设计变更,补充通知单

工程名称 开元壹号62#地块设计项目

子 项 51#~58#楼、幼儿园、开闭所垃圾站、地下车库(一期)

通知单编号 建施变更026

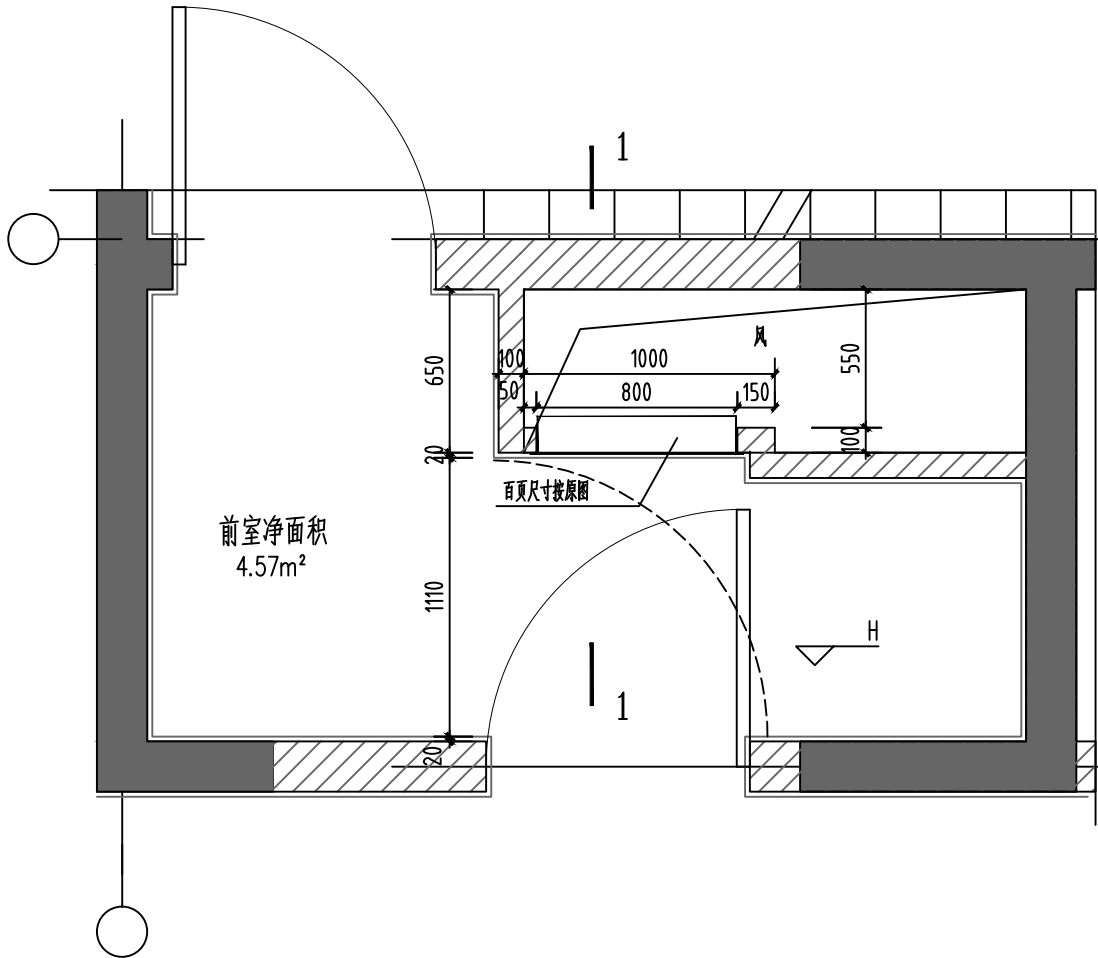
设计变更:
修改原因:设计完善图纸
修改内容:1.56井、57井增压送风百页做法修改如下图:
